WYJAŚNIENIA 05

ZG/DPI/BP/65/2019 – Sukcesywna dostawa ubrań roboczych zimowych

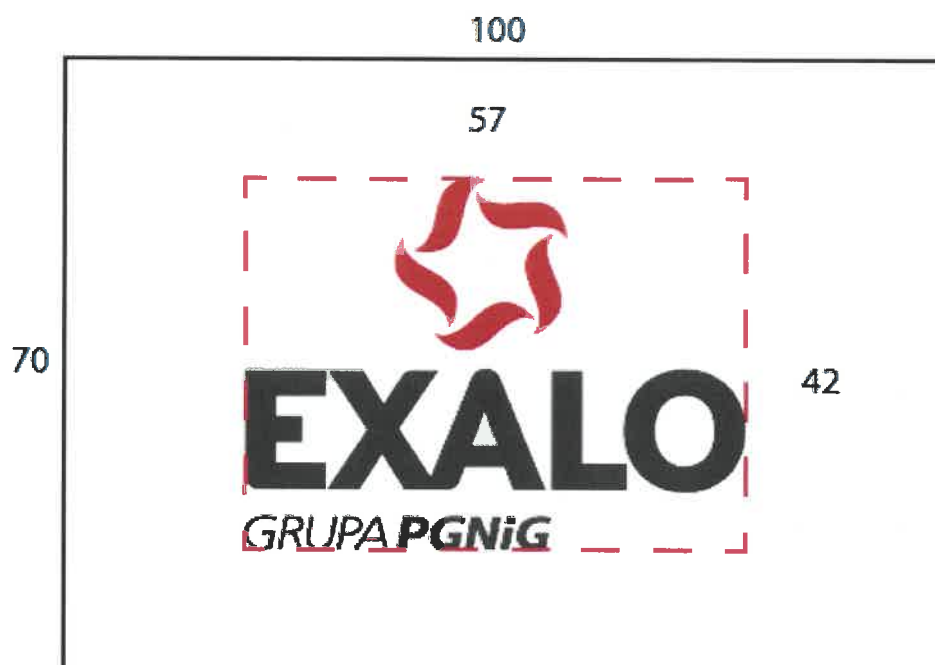
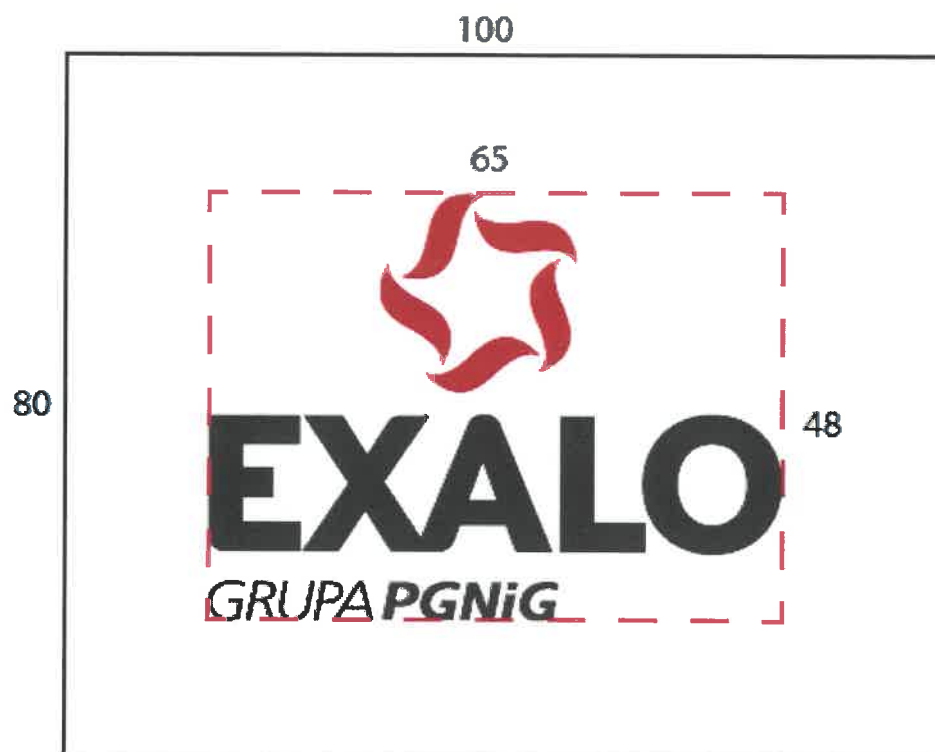
24.	W celu zachowania proporcji logo, zwracamy się z prośbą o modyfikację zapisu na: „...wymiar logo 10 cm x 8 cm (wraz z polem ochronnym)”.	Dopuszczalne są obie załączone wersje 10cm/8cm i 10cm/7cm z uwzględnieniem wymiarów podanych poniżej w punkcie 27. Jednakże, mając na uwadze ewentualne problemy techniczne wykonania haftu, zwłaszcza małego napisu „Grupa PGNiG” dopuszcza się, z zachowaniem proporcji logo, powiększenie jego powierzchni kosztem pola ochronnego.
-----	---	---
